Modulo per la presentazione delle osservazioni per i piani/programmi/progetti sottoposti a procedimenti di valutazione ambientale di competenza statale

ID: Codice procedura (ID_VIP/ID_MATTM):10844

Impianto per la produzione di energia elettrica da fonte eolica, costituito da 6 aerogeneratori della potenza complessiva di 37,2 MW, un sistema di accumulo da 25 MW e relative opere connesse in località "Rempillo" nel comune di Pitigliano (GR).

ALLEGATO alle OSSERVAZIONI all' IMPIANTO EOLICO denominato REMPILLO nel COMUNE di PITIGLIANO (GR). Composto da n. 5 immagini e n. 5 pagine

Immagine n. 4 Situazione di saturazione da impianti FER nella provincia di Viterbo. Non sono riportati gli impianti fotovoltaici e agrivoltaici che hanno inciso per buona parte nel cumulo di impianti FER per superare già nel 2023 gli obiettivi del PNIEC assegnati alla Regione Lazio per il 20230.

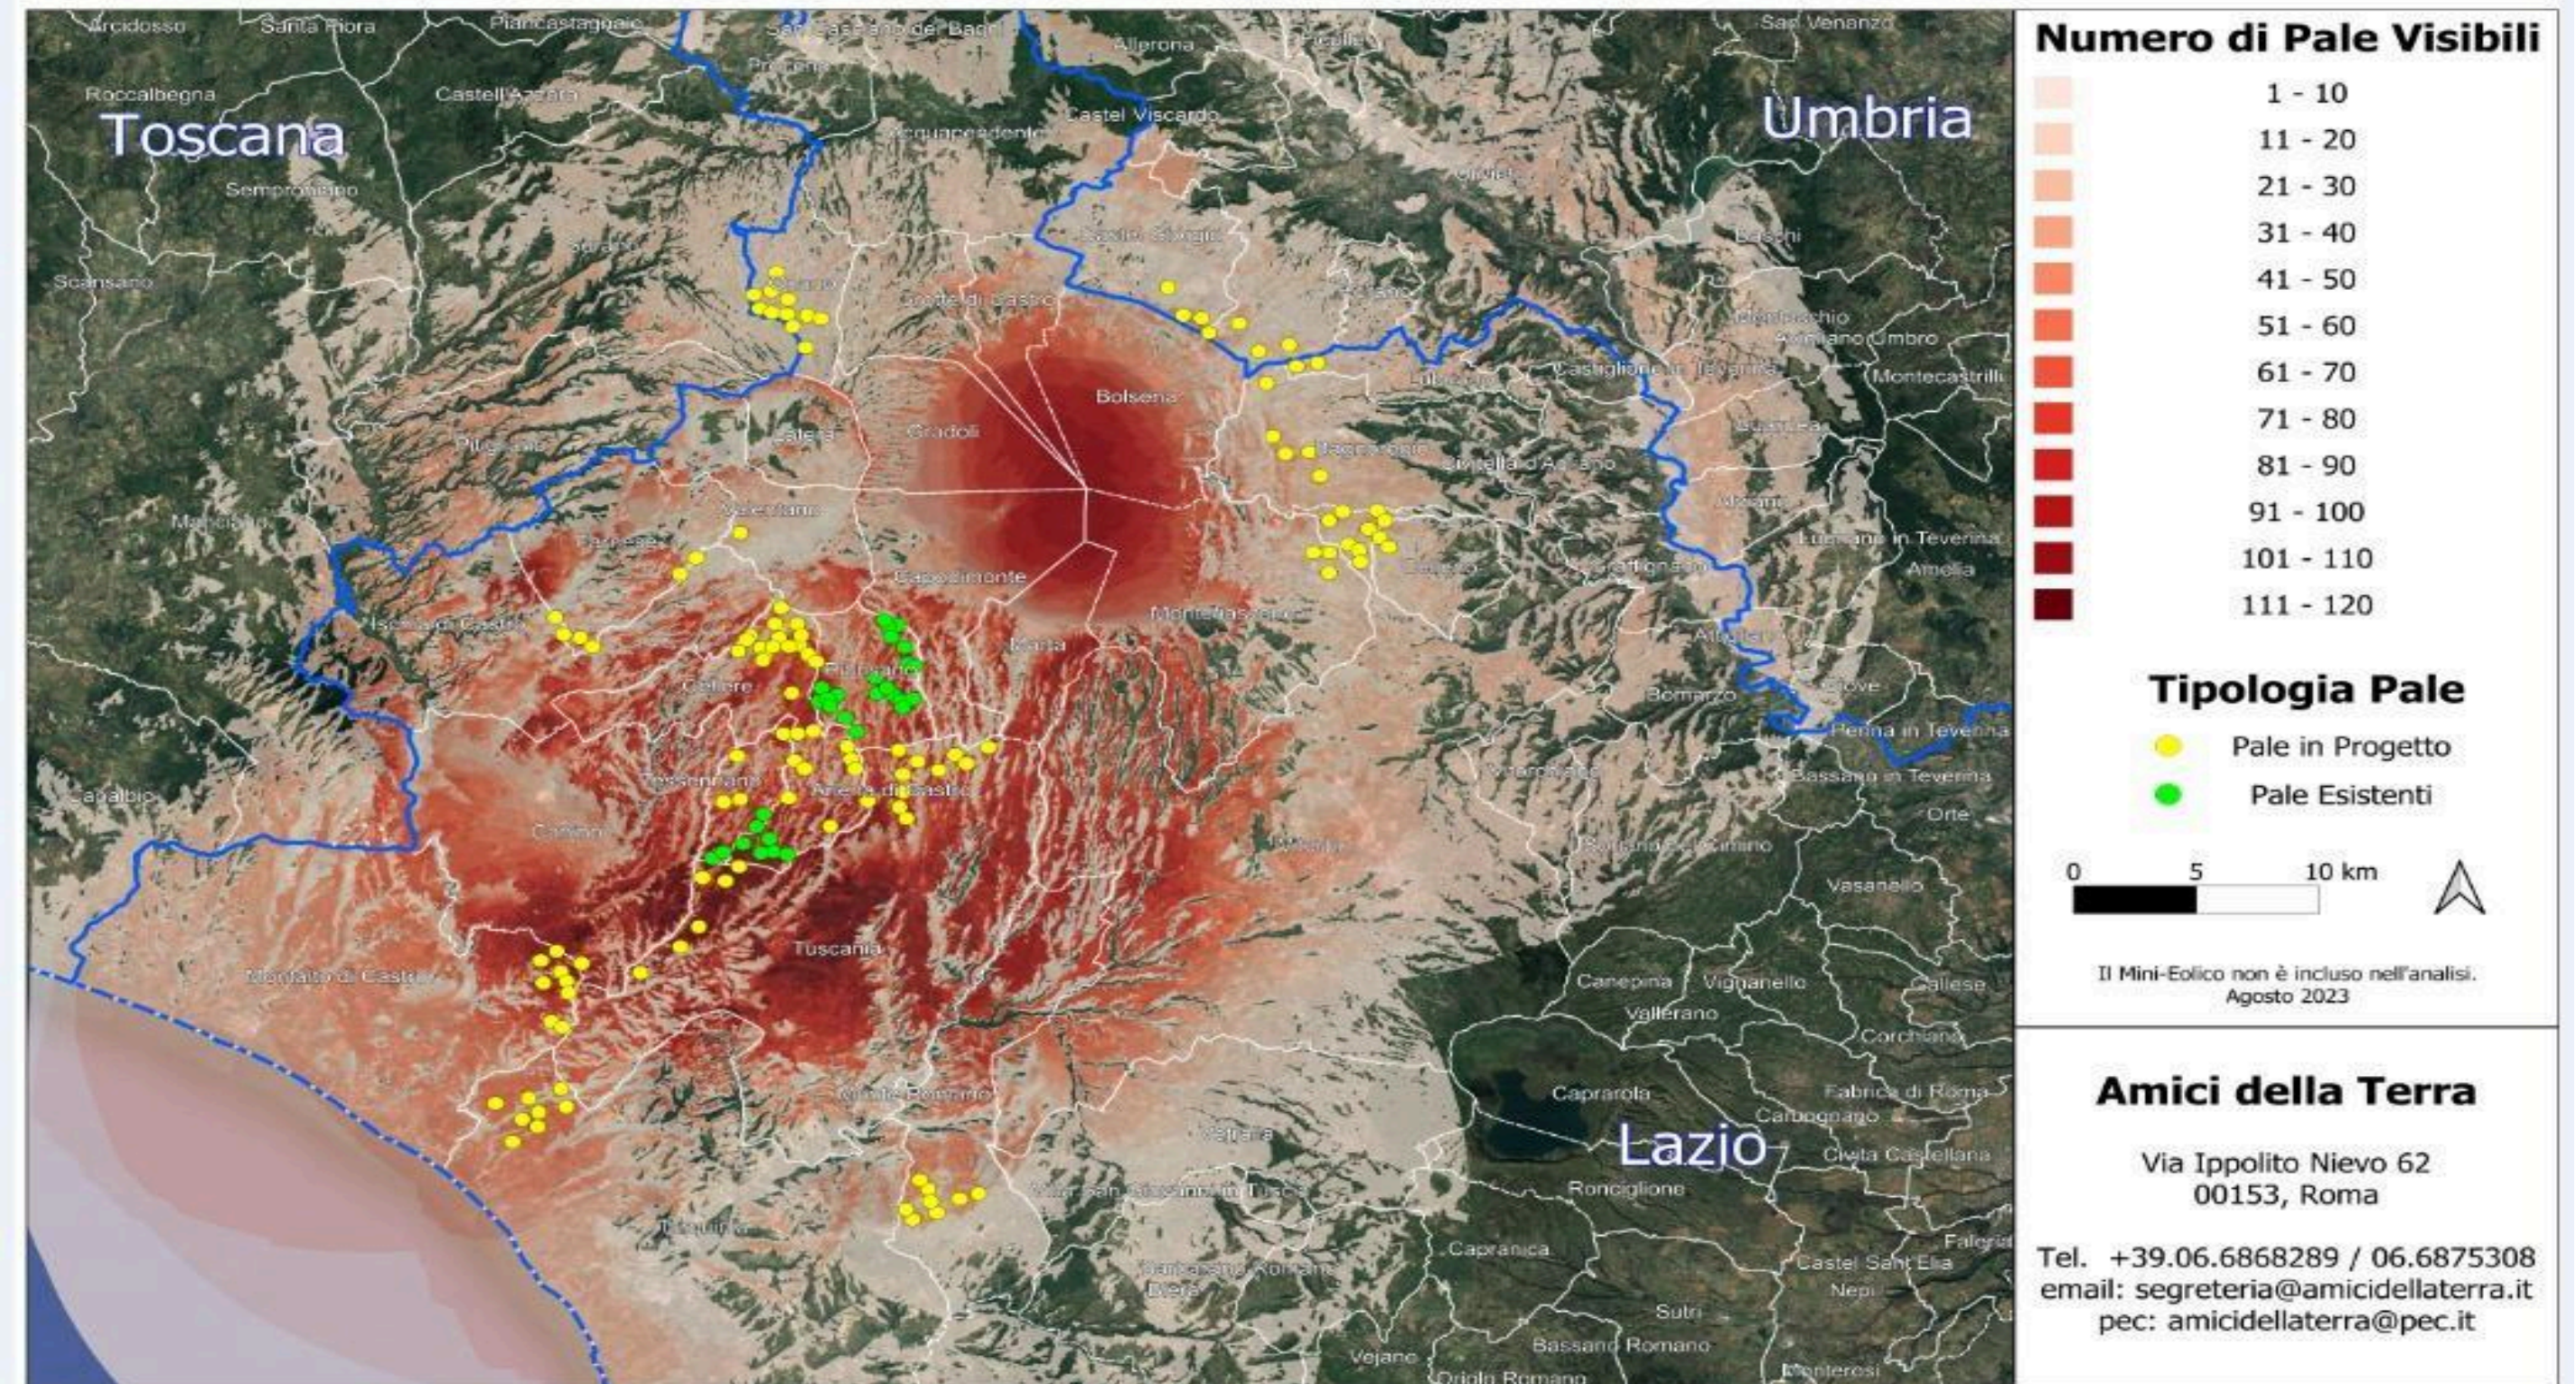
CONSIDERATO che il cumulo degli impianti FER installati e autorizzati, in particolare nella Provincia di Viterbo, rappresenta una elevata criticità per la sostenibilità ambientale di ulteriori eventuali iniziative, in relazione all'equilibrio tra le vocazioni territoriali e gli obiettivi

Quindi anche la Regione come Ente deputato dalla normativa nazionale a legiferare sulle aree idonee e non idonee si è espressa riguardo al fatto che abbia assolto ai doveri e alle quote stabilite dal PNIEC e in ambito regionale la provincia di Viterbo è stata quella con il più alto tasso di impianti FER tra tutte e quindi ormai satura ed il cumulo degli impianti FER installati, autorizzati e in progetto rappresenta una elevata criticità per la sostenibilità ambientale di ulteriori eventuali iniziative. L'impianto eolico " Rempillo" pur essendo "esterno al confine provinciale e regionale ma nelle sue immediate vicinanze (a soli 100 metri i primi due aerogeneratori) oltre ad impattare sul territorio e sulle economie di tre Comuni del Lazio (Farnese, Valentano e Latera) si trova nelle fasce di rispetto dei Beni di notevole interesse pubblico come si è evidenziate nelle Osservazioni nn. 1 e 2 e crea anche degli impatti negativi anche sui beni naturalistici come verrà dettagliato nell'Osservazione n. 4. Inoltre andrebbe a sommarsi al già enorme cumulo di impianti eolici e fotovoltaici e geotermici che già creano una elevata criticità ambientale nella provincia di Viterbo e interferiscono anche con il territorio toscano come si può vedere dalle immagini nn. 4 e 5 dell'Allegato n. 1.
